「ふげん」廃止措置計画変更認可申請に係る
審査会合でのコメントに対する対応方針

令和 3 年 12 月 7 日

国立研究開発法人日本原子力研究開発機構

審査会合等でのコメント対応案

図 7-2 セメント混練固化装置 主配管図

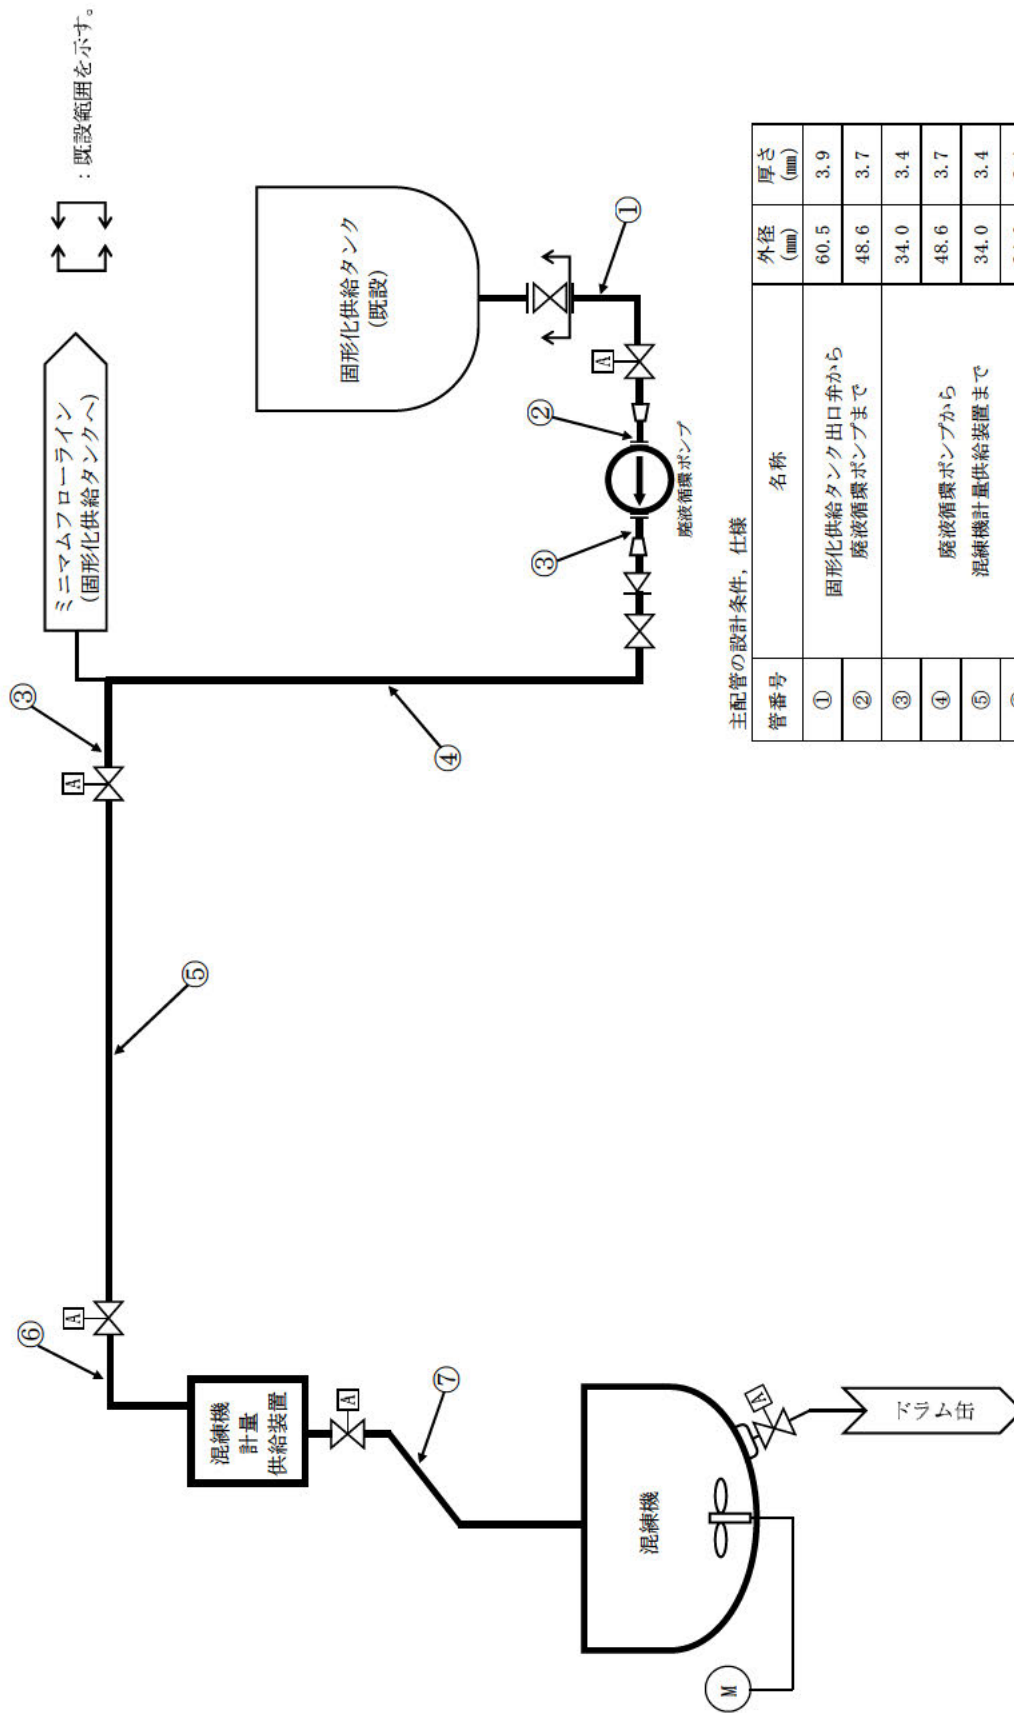
- 技術基準規則への適合性を明確にする観点から、「添付書類6 廃止措置期間中に性能を維持すべき発電用原子炉施設及びその性能並びにその性能を維持すべき期間に関する説明書」(以下「添付6」という。)の中に、適合性の確認結果を追加する。
- 技術基準規則へ適合すべき項目は、同じく「添付6」の中に、該当する条項への対応方針等について、技術的根拠を明確化して追加する。
- これらの対応に合わせて、必要な事項について「7 廃止措置期間中に性能を維持すべき発電用原子炉施設の位置、構造及び設備並びにその性能、その性能を維持すべき期間」(以下「本文7」という。))の「7.1 専ら廃止措置で使用する性能維持施設の設計及び工事の方法」の中で記載を充足する。

第十七条第一項に基づき、固化供給タンクから混練機までの配管については、「発電用原子炉施設の工事計画に係る手続きガイド」により、当該系統の求める主たる機能を果たすために本流が流れる配管であることから主配管とする。主配管については、「発電用原子力設備規格 設計・建設規格」において、気体、液体、固体廃棄物処理系のうち低レベル系に分類され、最高使用圧力が 0MPa を超える管であることから「クラス 3 配管」とし、また、主要な配管に使用する材料は、日本産業規格に準じたものとする事で強度を確保する。(本文 7 7.1

図7-3 (1/4) セメント混練固化装置 配置図

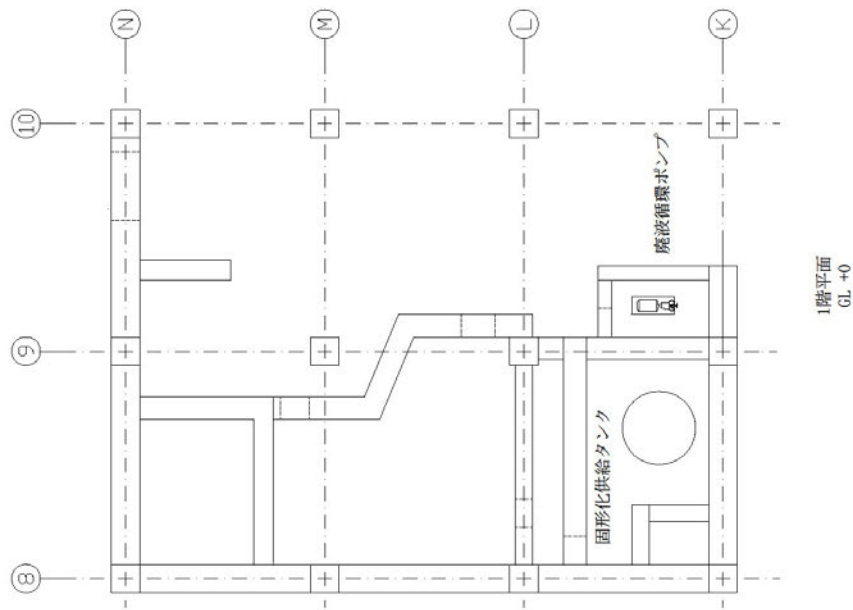
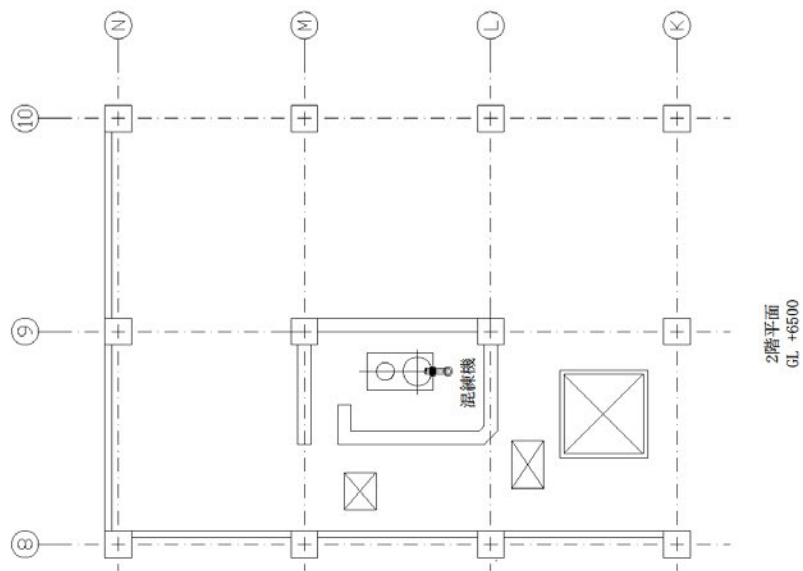
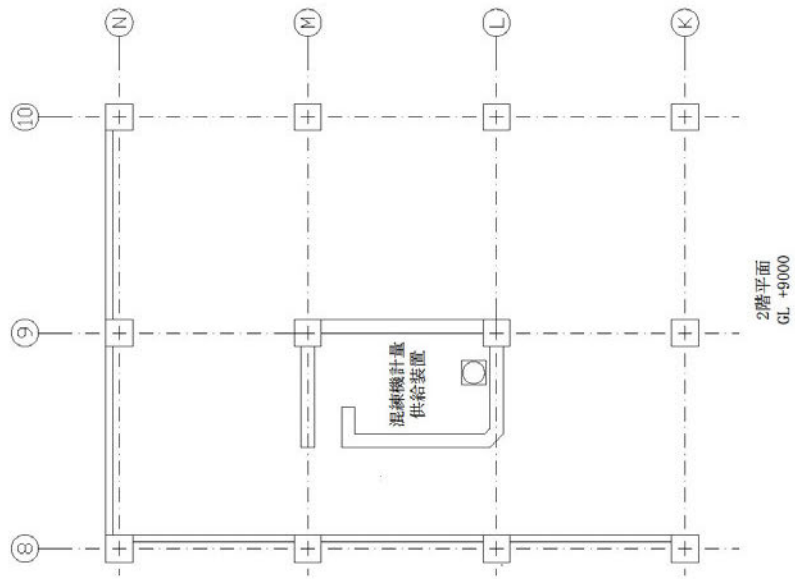
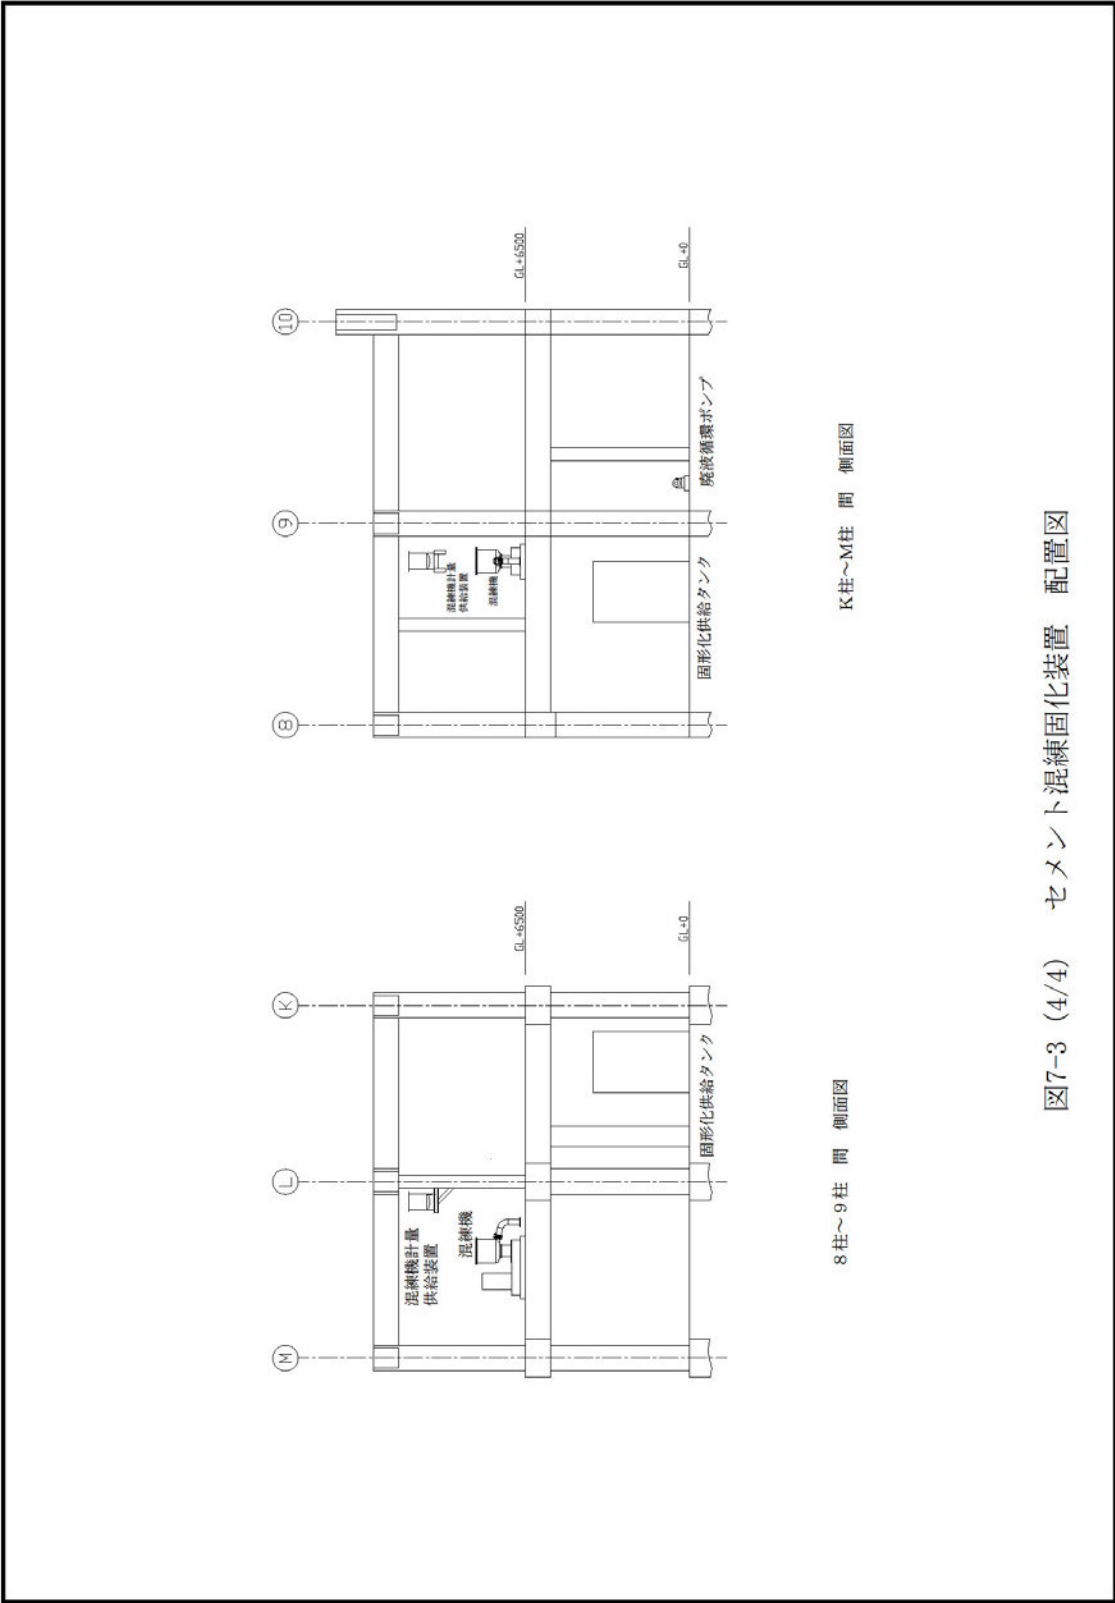
- 「研究開発段階発電用原子炉及びその附属施設の技術基準に関する規則」(以下「技術基準規則」という。)への適合性を示すこと。
- 技術基準規則への適合性に関する技術的根拠を示すこと。
- 性能維持施設の変更等に際しては、現時点における安全機能のレベルを評価した上で、導入する仕様の妥当性等を示すこと。
- 放射性廃棄物の保管能力に対して、今後見込まれる数量が保管可能であることを示すこと。

廃棄物処理室においては、液体状の放射性廃棄物が放射性廃棄物処理施設外へ漏えいすることを防止するための堰を施設することが要求されている。このため、セメント固化体作製時に放射性廃棄物が漏えいした場合及び廃液循環ポンプのシールがリークした場合等を想定し、既設の堰を供用し漏えいの拡大を防止する。なお、濃縮廃液を貯蔵している固形化供給タンクについては、既設を供用し改造や増設は伴わないことから、既設の堰の変更はなく、セメント混練固化装置設置時においても、放射性物質の漏えい拡大を防止するため、既設の堰を供用するとともに、耐水性の塗装を施す。なお、配置図を図 7-3 に示す。

第三十八条第二項第一項に基づき、セメント混練固化装置が設置されるエリアにおいて、適切な高さまでの壁面及び全ての床面について、放射性物質の漏えいがし難く、また、漏えい拡大を防止するため、耐水性の塗装を行う。(本文 7 7.1 (1) ③ (d) 設置場所)

第三十八条第二項第二号に基づき、セメント混練固化装置は、アスファルト固化装置の跡地である原子炉補助建屋内に設置し、既設の床面及び排液受け口を供用する。また、液体状の放射性廃棄物が放射性廃棄物施設外へ漏えいすることを防止するための堰は、既認可の堰(別紙 1-6-1「新型転換炉ふげん発電所 工事計画認可申請書(57 動燃(新型) 39)」)を供用する。セメント固化体作製時に放射性廃棄物が漏えいした場合及び廃液循環ポンプのシールがリークした場合等であっても、廃液の供給源である固形化供給タンクは既設を供用し、また、セメント混練固化装置で固化体を作製するプロセスで取り扱う濃縮廃液の量も、既設のアスファルト固化装置による固化体作製プロセスに含まれることから、既認可の堰(メリーゴーランド室、固形化蒸発缶室及び廃液循環ポンプ室)を供用することにより漏えいが拡大することはない。なお、固形化供給タンクは、上述のとおり既設を供用し改造や増設は伴わないことから、既認可の堰(固形化供給タンク室)の変更はない。(本文 7 7.1 (1) ③ (d) 設置場所)

第三十八条第二項第三号に基づき施設外への漏えいを防止するための堰は、既認可の堰(別紙 1-6-1「新型転換炉ふげん発電所 工事計画認可申請書(57 動燃(新型) 39)(機器搬出入扉No.1)」)を供用し、漏えいの拡大を防止する。この堰が供用できることは、上述した同項二号への対応と同じ理由である。(本文 7 7.1 (1) ③ (d) 設置場所)
